21AGS130

Recours

Dossier Cas par Cas n°AE-F09322P0018

Projet Construction d'un parc de stationnement

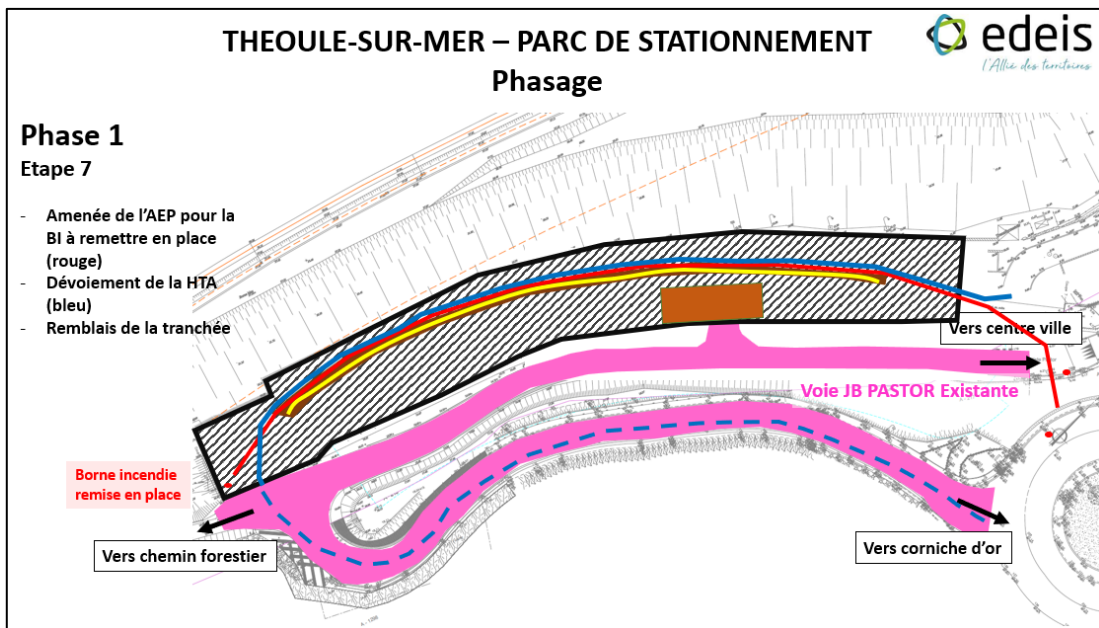
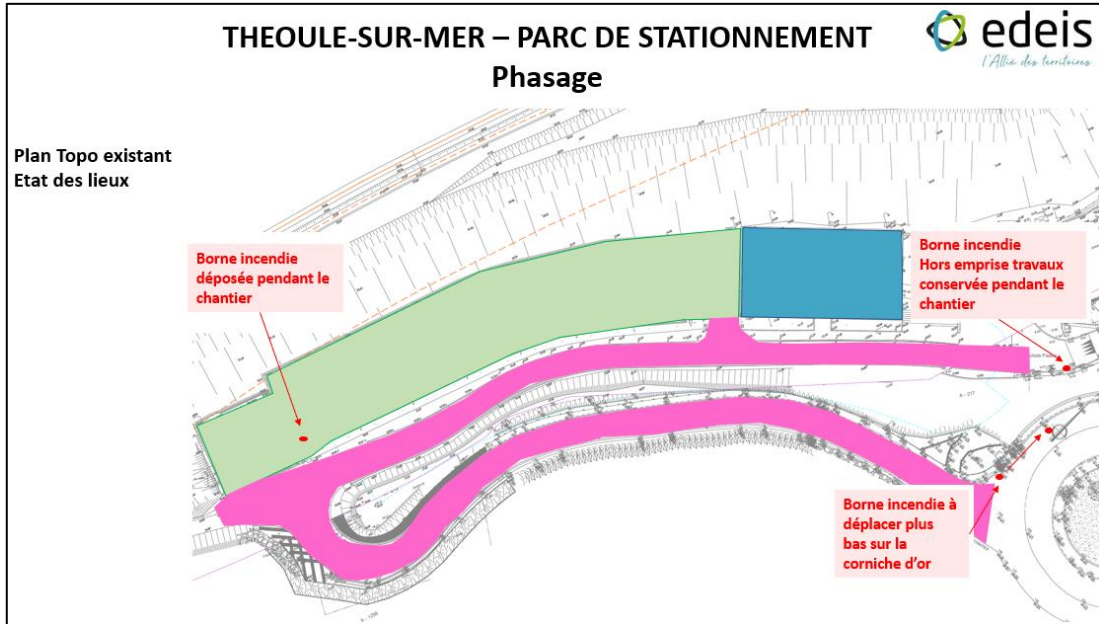
« Considérant l'absence d'information suffisante concernant [...] la conception adaptée du projet en regard des risques [...] d'incendies de forêts subis par les futurs occupants et utilisateurs en phase exploitation »

Le risque incendie a été pris en compte lors de la sélection de la palette végétale. La palette végétale est inspirée des écosystèmes que l'on retrouve autour du site. De ce fait, les espèces sont adaptées au climat méditerranéen de Théoule-sur-Mer, et notamment à la sécheresse. Le nombre de sujets qui peuvent potentiellement décéder de la sécheresse, est moindre, et de fait, **l'ensemble de la palette végétale choisie pour le projet n'augmentera pas le risque d'incendie.**

Le risque d'incendie de forêt est également pris en compte au niveau de l'accès pompier qui est garanti pendant toute la durée des travaux et dans le repositionnement des bornes incendies au droit du projet.

L'accès à la piste DFCI sera ainsi conservée pendant toute la durée du chantier. Il y a actuellement 3 bornes incendies sur ou à proximité du site. La borne existante au niveau du parking devra être supprimée pendant les travaux mais une nouvelle borne sera positionnée en entrée de piste. A proximité de la Corniche d'Or, une borne incendie sera déplacée. On retrouvera donc les 3 bornes incendies une fois les travaux terminés.

Localisation de l'emprise du bâtiment, de la voiries existantes et des photos

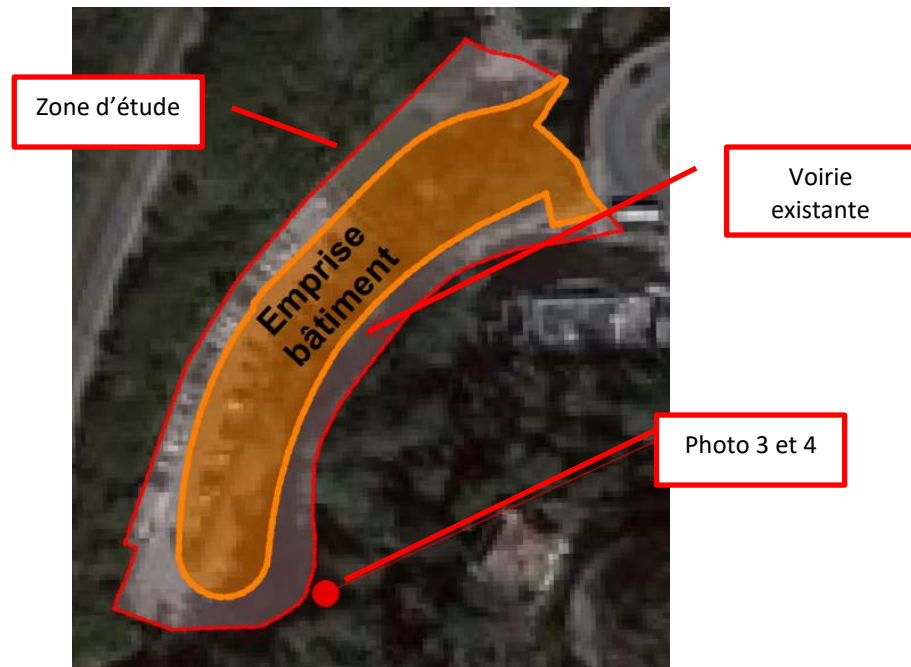
« Considérant que le pétitionnaire a fait réaliser un pré-diagnostic écologique dans le but de dresser un état des lieux des connaissances bibliographiques de l'emprise du projet et de ses alentours, complété par une investigation de terrain et qui a permis de mettre en évidence des enjeux potentiels forts pour la flore et la faune ; »

« Considérant que l'inventaire écologique a été effectué en décembre 2021, en dehors des périodes favorables pour l'identification de la flore, les amphibiens, et des oiseaux nicheurs (espèces identifiées par le pré-diagnostic) »

Le premier inventaire écologique effectué en décembre 2021 n'a pu conclure sur la présence ou non d'espèces à fort enjeux. Des visites supplémentaires ont été organisées au début du printemps pour compléter l'identification des enjeux de la zone d'étude et se prolongeront jusqu'en juillet.

Une espèce protégée de reptile, dénommée « l'hémidactyle verruqueux », a été observée dans la paroi rocheuse au sud de la zone d'étude lors de la visite du 30 mars 2022.

La paroi rocheuse au sein de laquelle le reptile a été observé n'est pas concernée par les travaux. **L'observation faite de l'individu se situe en effet en dehors de l'emprise du projet, sur la paroi rocheuse située de l'autre côté de la route existante, qui n'est pas impactée par le projet. On notera que cette espèce est principalement active la nuit. Ainsi, un chantier se conduisant le jour aura un impact réduit sur la vie de cette espèce.**
